## 模擬燃料体の部分装荷に係るコメント一覧

模擬燃料体の部分装荷に係るコメント回答

模擬燃料体の部分装荷における影響評価について  
(改正 4)

国立研究開発法人日本原子力研究開発機構

## 1. 跳び上がり現象について

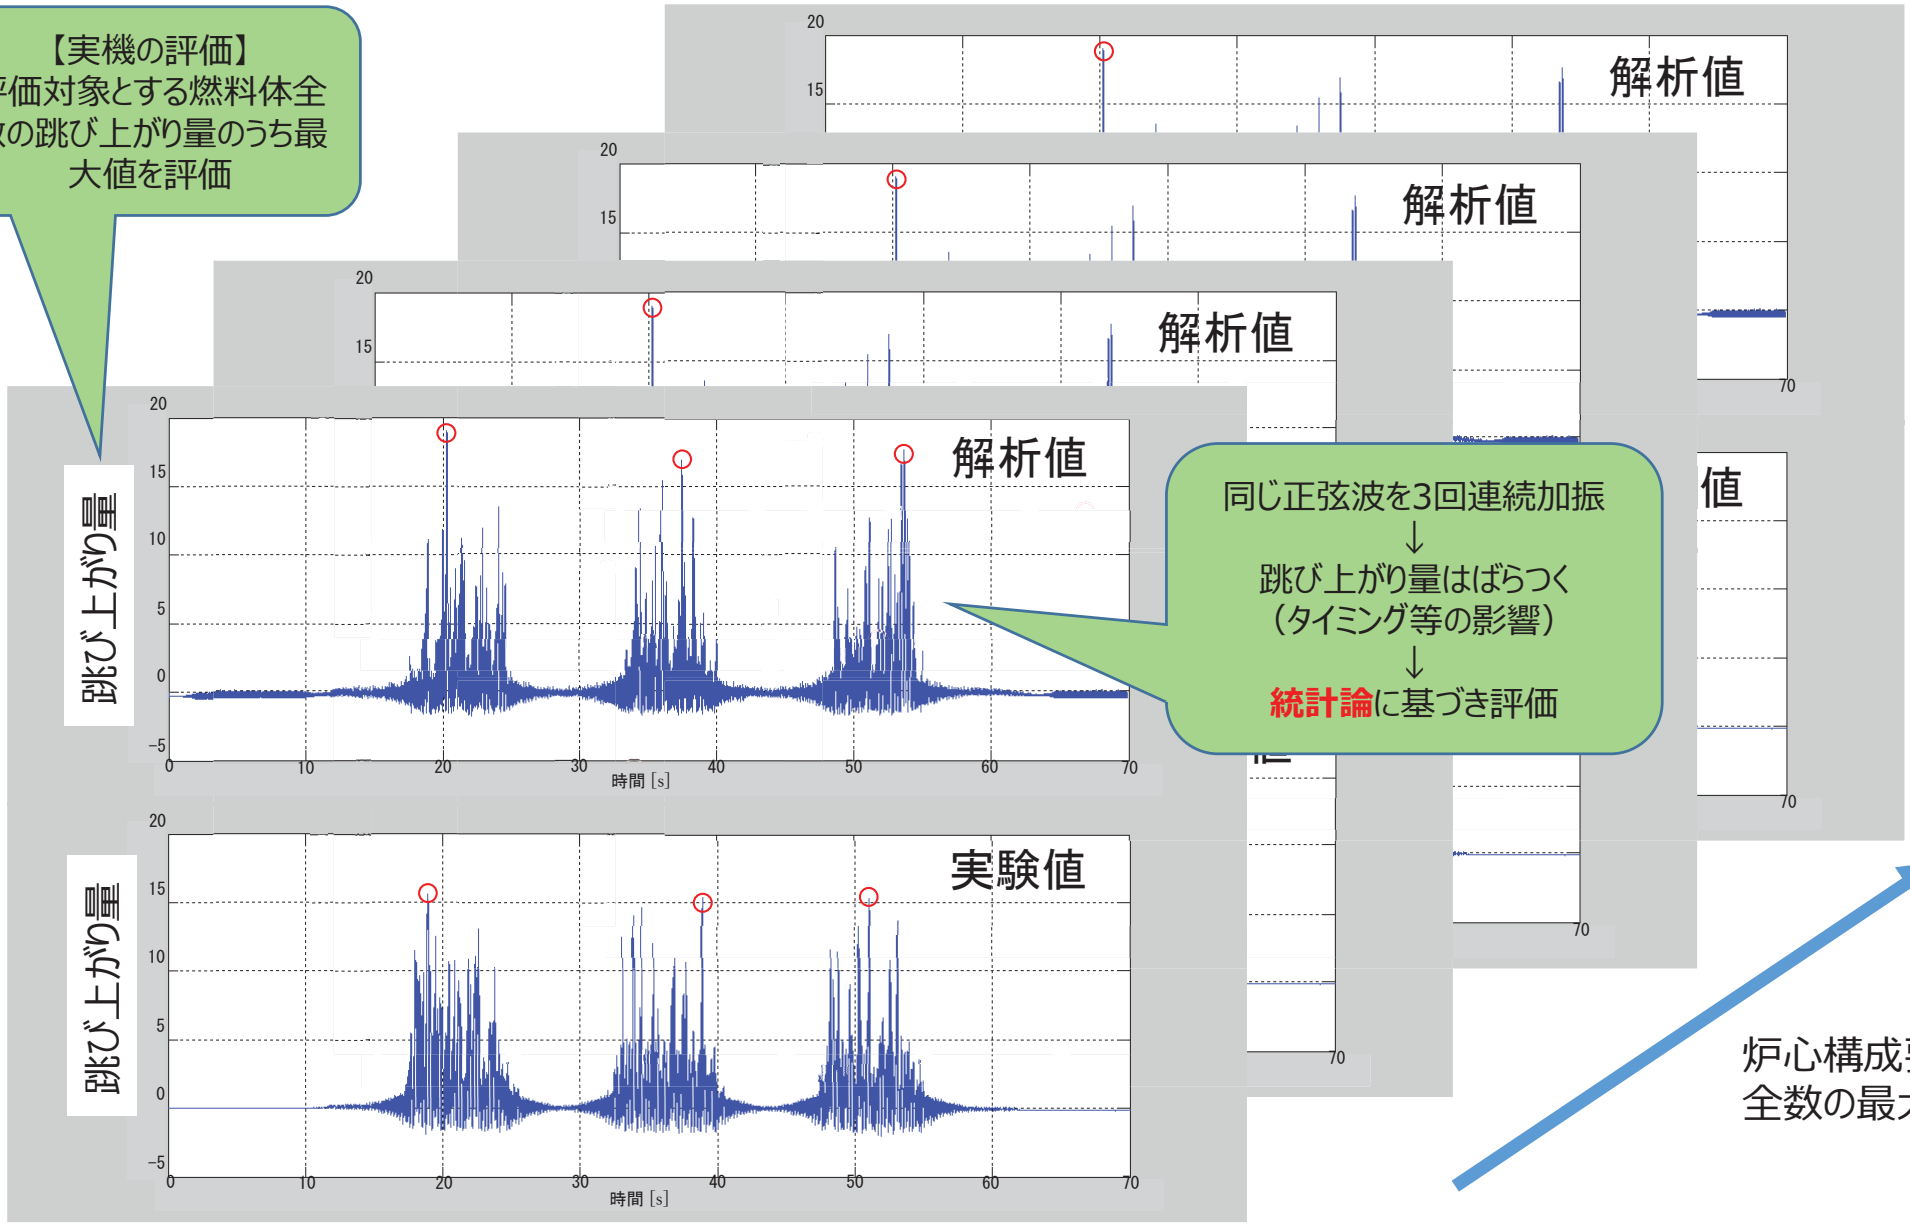
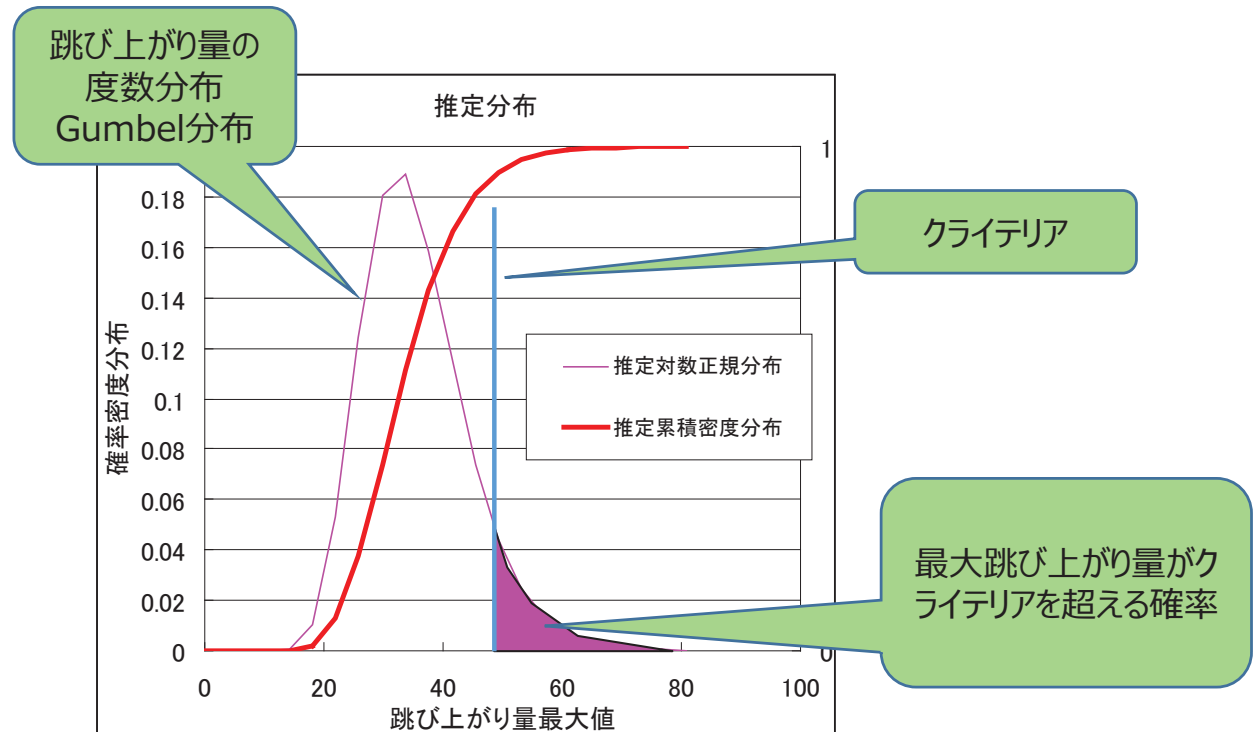
コメント	跳び上がり量を判断基準と比較する際に、考慮すべき誤差や不確かさの項目、値を説明すること。
回答	<p>燃料体の跳び上がり現象は、衝突現象という非線形現象をモデル化し評価していることから、跳び上がり量はバラツキを有する現象となる。従って、解析モデルに含まれる影響程度の小さい個々の誤差要因は、衝突現象のバラツキの中に包含されてしまう。このため、跳び上がり量の最大値を評価することに着目し、極値統計の考え方を適用して、最大値評価の妥当性を確認している。</p> <p>具体的には、試験と解析の跳び上がり量の度数分布を整理し、その分布形状が似た形をしていること、解析値と実験値で同等の値が得られることを確認している。これは、解析によって実機の燃料体の跳び上がり量の最大値を、統計論的に一定の信頼度をもって推定できることを意味する。</p> <p>また、多数体の体系では、解析による跳び上がり量評価は、試験に比べより保守側の評価を与えることを確認している（解析モデルが燃料体の鉛直Z軸廻りの回転を考慮していないことが原因と推定）。このため、もんじゅ実機体系の跳び上がり量評価は、解析値の最大値を評価値とすることで一定の信頼度をもった評価となっている。</p>

- 燃料体の跳び上がりは炉心支持板の加速度及び上向き速度に依存する。炉心支持板の上向き速度が1 G（流体の浮力は考えない）を超えると、燃料体は浮き上がる。
- その時の燃料体の跳び上がり速度は炉心支持板の上向き速度 $V_1$ に同じ。
- 初速 $v_1 = V_1$ で上向きに飛び跳ねた燃料体がどこまで上がるかということであるが、最初の跳び上がり高さ $h_1$ は、流体の浮力と抵抗を無視すれば、重力加速度を $g$ として、 $h_1 = v_1^2/2g = V_1^2/2g$ となり、燃料体の跳び上がり速度は炉心支持板の上向き速度に依存する。
- 次に、燃料体が落ちてきて炉心支持板と速度 $V_1$ で衝突する。この時の炉心支持板の速度を $V_2$ とすれば燃料体は速度 $v_2 \doteq V_1 + V_2$ で飛び跳ねる。
- ここで炉心支持板の振動方向が上向きならば $V_2$ はプラス、下向きならば $V_2$ はマイナスとなる。
- $V_2$ がプラスの場合、2回目の最初の跳び上がり高さ $h_2 \doteq (V_1 + V_2)^2/2g$ は初回の跳び上がり高さ $h_1$ よりも高くなる。
- $V_2$ がマイナスの場合、2回目の最初の跳び上がり高さ $h_2 \doteq (V_1 - V_2)^2/2g$ は初回の跳び上がり高さ $h_1$ よりも低くなり、 $V_2$ が $V_1$ よりも大きい場合は跳び上がらない。

**燃料体の跳び上がり量は、炉心支持板の速度に依存し、かつ燃料体が炉心支持板に衝突する状況（炉心支持板自体も地震力を受け振動する）に影響される。この結果、跳び上がり量は現象論的に比較的大きなバラツキを持つ値となる。**

## 2. 炉心支持構造の概要

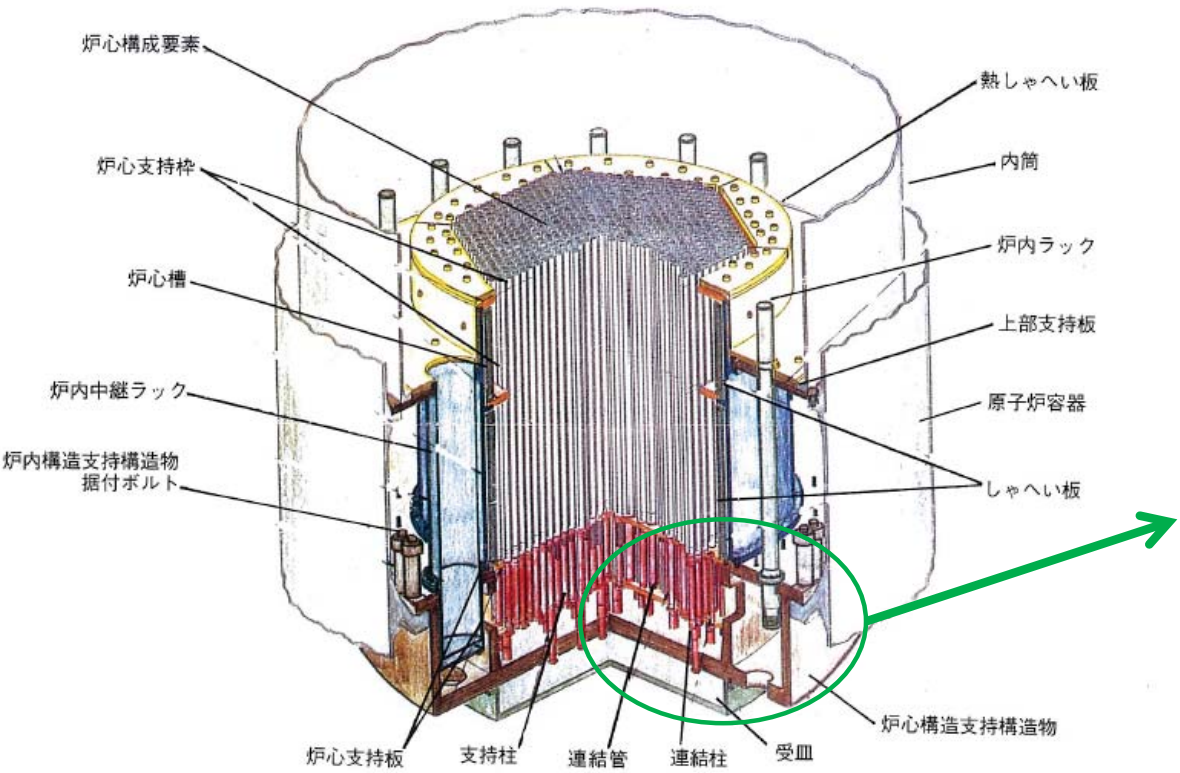
コメント	炉心支持板から燃料体/模擬体への上下方向の地震動は全て同位相で入力しているが、これは実機とは異なる状態である。この影響について保守側となっているかどうかを説明すること。
回答	炉心支持板は2枚の板が700本以上の連結管で接続され、剛性が高い構造となっている。しかしながら、荷重は炉心支持板周囲で支持されていることから、鉛直方向に振動する場合、中央部の振動が大きい。燃料体の跳び上がり进行评估する場合、中央部の振動を入力した方が、燃料体の跳び上がり量は大きくなる。このため、評価結果が保守的な値を与えるよう、解析では炉心支持板の上下方向の振動は、炉心支持板中央部の解析値を一様に入力しており、燃料体装荷位置の差は考慮していない。

#### 1. 燃料体1体引抜き時の流量変化

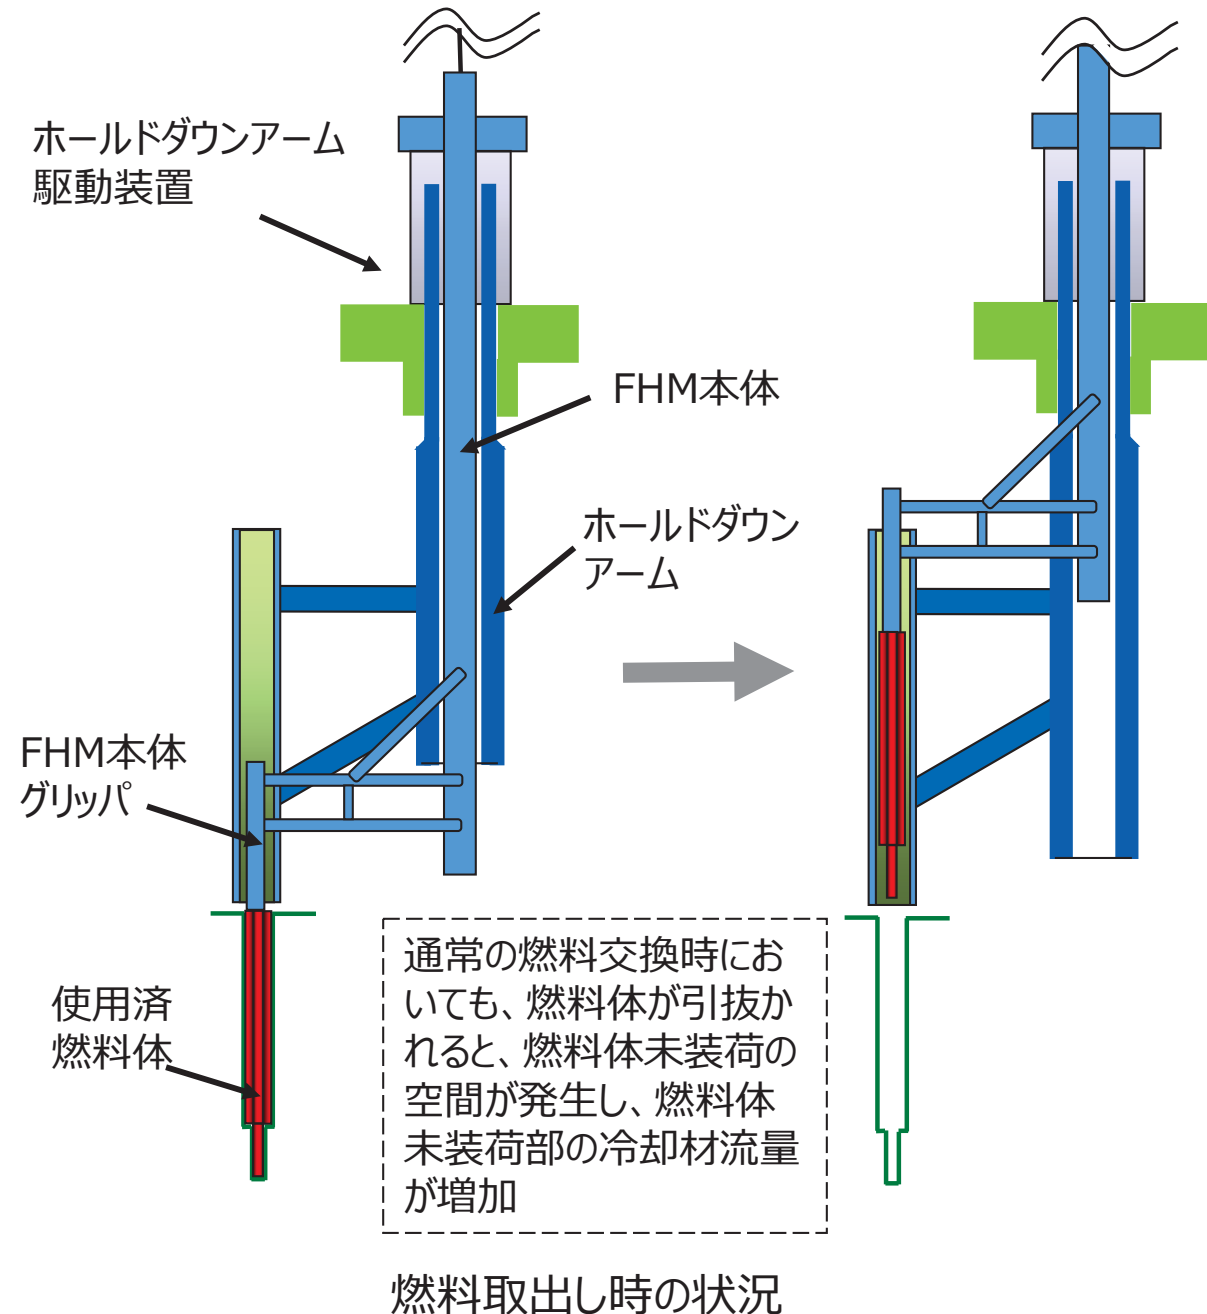
コメント	千鳥では、炉心の流量配分が変わってくる。集合体/模擬体への上向き流体力が変わる。この影響について説明すること。
回答	<p>燃料取出時は1次系循環ポンプはポニーモータ運転であり、循環流量は定格運転と比較して1/10程度と小さい。また、流体力は概略流速の2乗に比例することから、その影響は定格運転時に比べ1/100程度。このため、部分装荷における群振動解析では、浮力は考慮しているものの上向き流体力はゼロとして解析している。</p> <p>部分装荷で、燃料体が装荷されない空間が生じると、その部分の流動抵抗が小さくなり、未装荷部分に冷却材が多く流れ、燃料体部に流れる流量は低下する。このため燃料体に働く上向き流体力は更に小さくなる。</p> <p>燃料体が抜けた空間を流れる冷却材流量は増加するが、通常の燃料交換においても、燃料引抜部の冷却材は増える。このような状況で、燃料交換が行える実績があることから、燃料体未装荷部分の流量増加は、燃料取出し機能に影響を与えない。</p> <p>なお、炉心部の圧力損失が小さくなることで、循環流量が増えるが、一方では1次主冷却系循環による主冷却系統側の圧力損失が大きくなることから、冷却材の循環流量は、一定流量以上増えることはない。</p>

- ①燃料交換時炉心領域 1 の平均流量  
：約1.7kg/s
- ②未装荷部に流れる冷却材流量  
：約21kg/s
- ③通常の燃料交換時においても12倍程度の  
流量変化有り。

軽水炉の基準地震動レベルを参考に策定した地震動

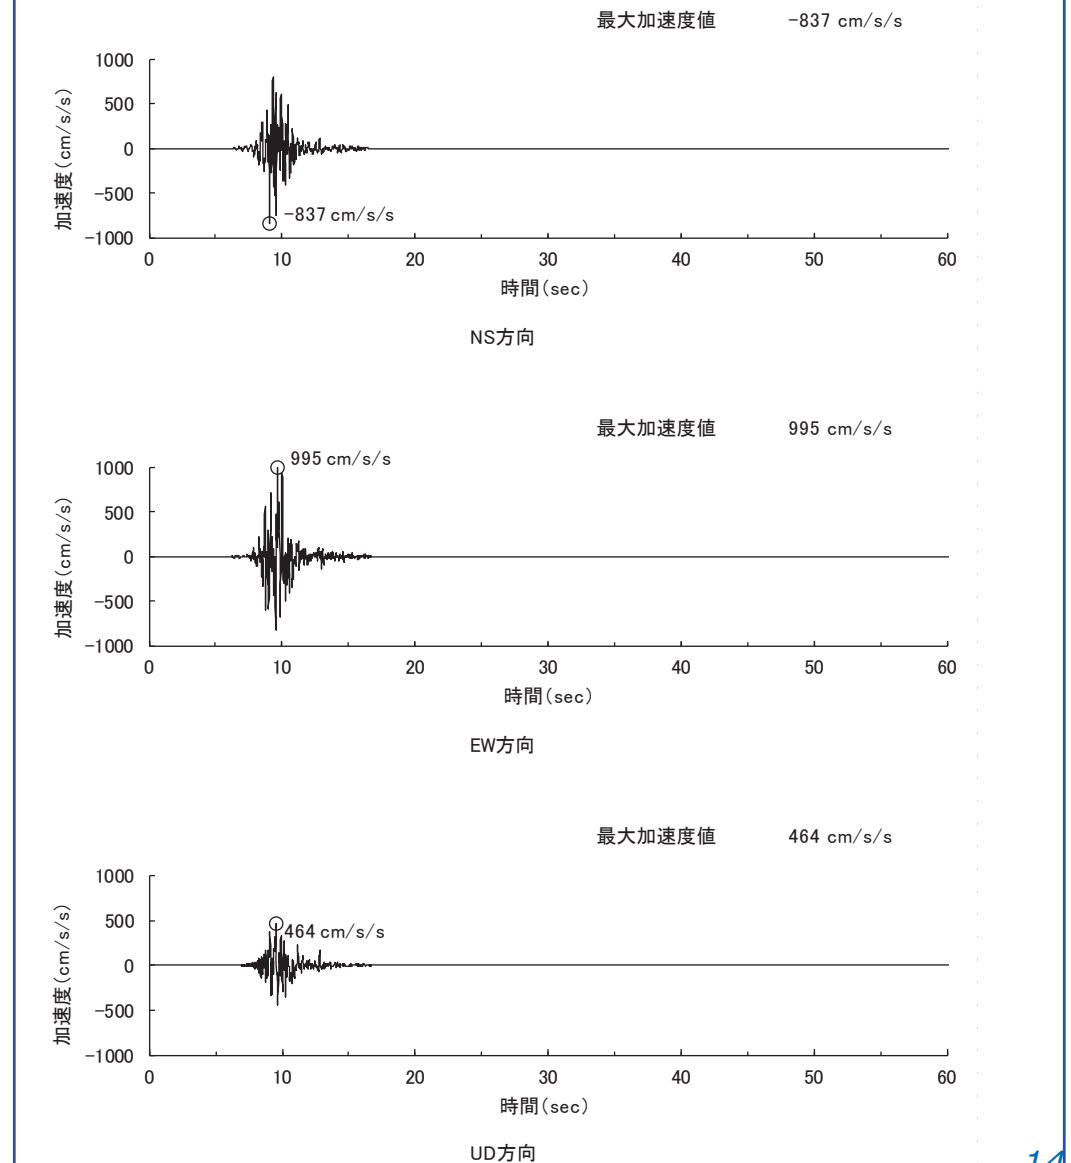
コメント	部分装荷時の地震時構造健全性評価において、耐震バックチェック時に策定した地震動を用いた評価と軽水炉参考波を用いた評価について、跳び上がり量の評価結果に1桁の差がある。この理由と妥当性を説明すること。
回答	<p>耐震バックチェック時に策定した地震動（以下、「Ss-D波」）と軽水炉参考波を比較すると、水平方向の加速度では軽水炉参考波は995ガルとSs-D波の760ガルに比べ大きい、鉛直方向の加速度では軽水炉参考波は464ガルとSs-D波の507ガルに比べ小さい。また、鉛直方向の応答スペクトルで比較（炉心支持板の固有周期0.075秒で比較）しても、軽水炉参考波はSs-D波に比べ小さく、燃料体の跳び上がりは小さくなる。</p> <p>実際の炉心支持板の最大加速値で比較すると、軽水炉参考波は1822ガルでありSs-D波の3090ガルと6割程度となっており、軽水炉参考波による跳び上がり量が小さくなることは妥当である（跳び上がり量は気中では初速の2乗に比例する）。</p> <p>また、これまでも説明したように、燃料体は衝突を繰り返し、燃料体が落下した際、炉心支持板の上向き速度が大きい時に大きく跳び上がる。軽水炉参考波は、地震動の継続時間が短く、燃料体が繰り返し炉心支持板に衝突する機会が減ることも最大跳び上がり量が小さくなる要因となる。</p>

燃料体の跳び上がり量の最大値は、振動する炉心支持板に落下して衝突し、跳び上がりと衝突を繰り返すことにより、最大値が出る現象。軽水炉参考波はSs-D波に比べ地震継続時間が短いことから、炉心支持板の上向き速度が大きい時に衝突する機会が少なく、Ss-D波に比較して、最大跳び上がり量が小さくなる要因となる。

### 3. 37体群体系試験における最大跳び上がり量の実験値と解析値

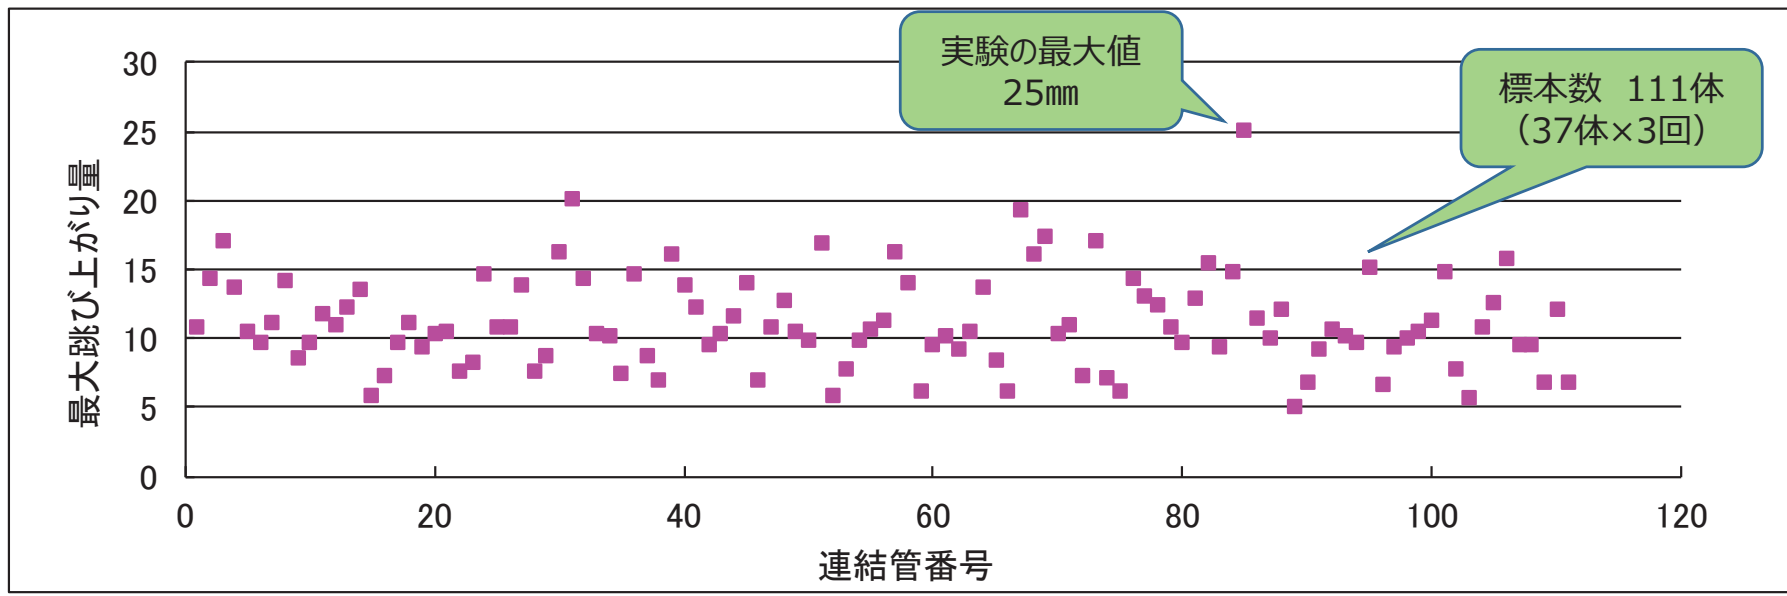
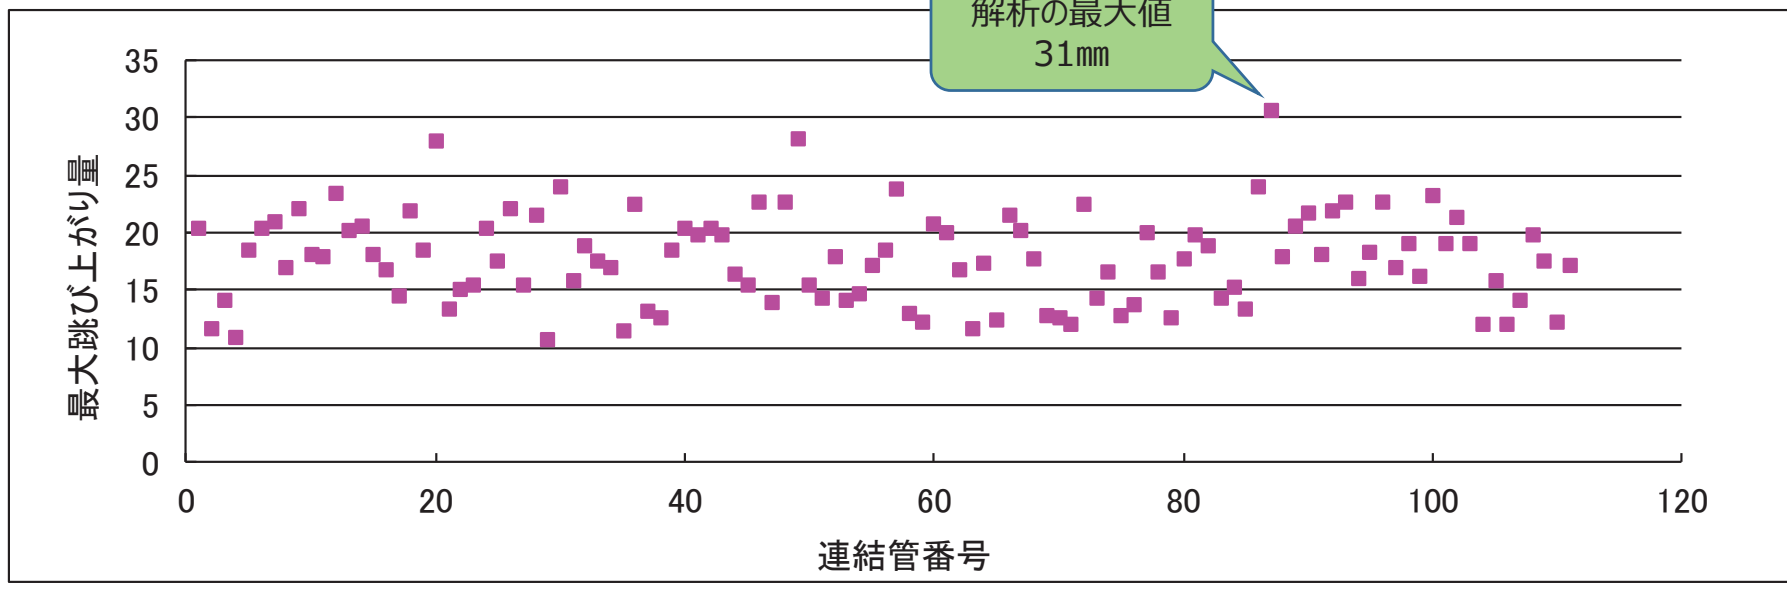
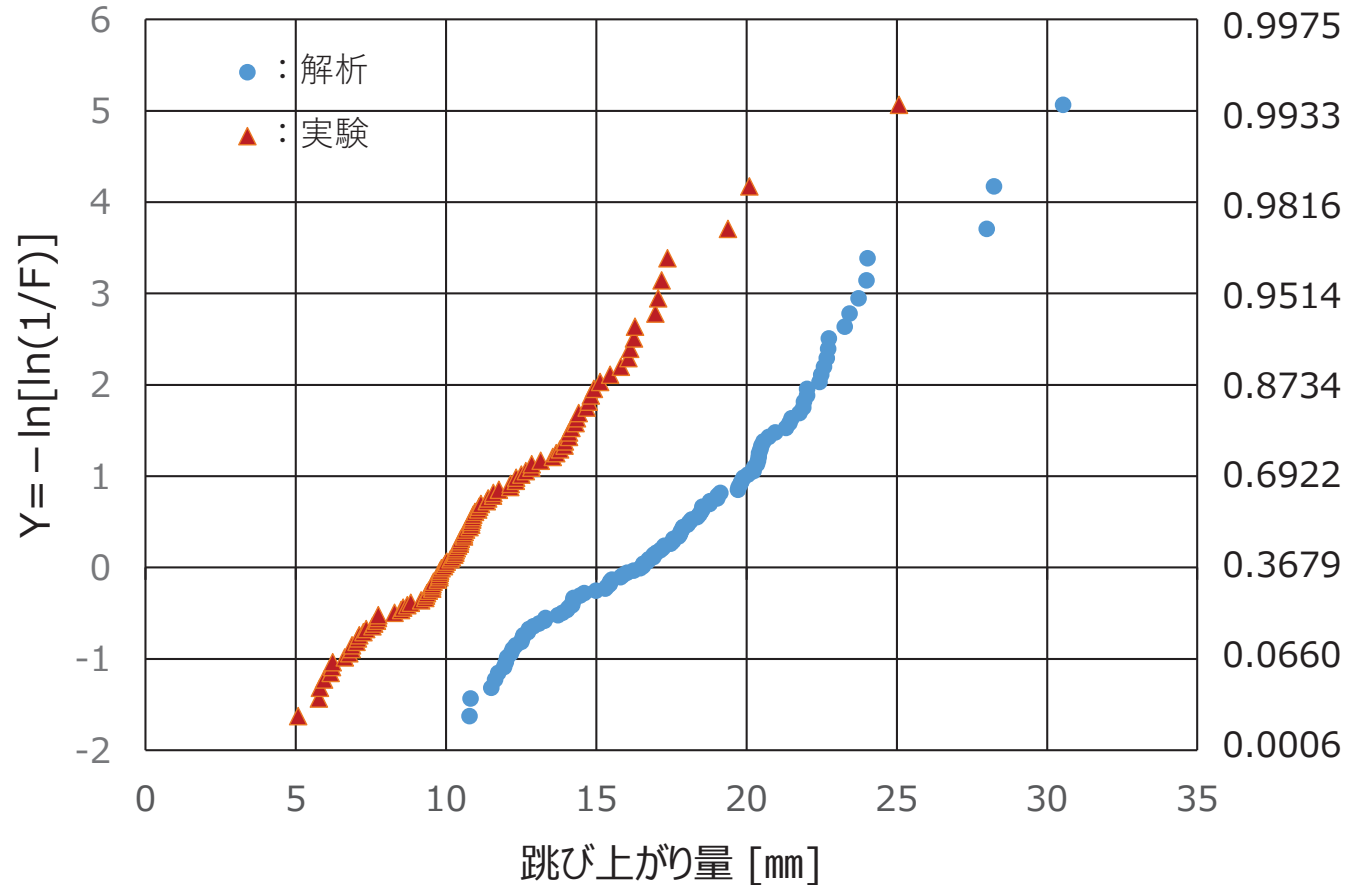
コメント	極値統計を分かり易く説明すること。
回答	<p>燃料体の跳び上がりは、炉心支持板との衝突現象を伴うため、確定論的に燃料体の挙動を追うことには限界がある。しかし、炉心支持板の振動が一定の振幅の中で振動すること、燃料体の炉心支持板への衝突速度も一定の幅の中で変動することを考えれば、確率論的に取り扱うことは可能である。</p> <p>評価の対象としているのは、燃料体の最大跳び上がり量である。燃料体個々の跳び上がり量も分布を持つ。解析や実験によって評価対象としている値は、それぞれの燃料体跳び上がりの最大値である。これは、個々に分布を有したデータの中から、最大値を抽出し、その最大値の分布がどうなるかを調べることに等しい。</p> <p>このような、最大値の分布を調べる方法として、極値統計論がある。この理論を37体群体系実験に適用し、跳び上がり量がどのように整理されるか調べた。</p> <p>燃料体の最大跳び上がり量の分布は概ね二重指数分布(Gumbel分布)に従うことを確認し、燃料体跳び上がり量の最大値は、一定の信頼度を有して推定可能なことを確認した。また、37体群体系の跳び上がり実験では、解析が実験結果を保守側に評価することも確認した。</p> <p>また、もんじゅ燃料体の跳び上がり量評価結果は、ほぼ二重指数分布に従うことが確認されており、解析による燃料体の跳び上がり量評価は一定の信頼度をもって最大跳び上がり量を推定している。</p>

プロットは概ね直線状に並び、燃料体の最大跳び上がり量の分布は二重指数分布に従うことが推定される。
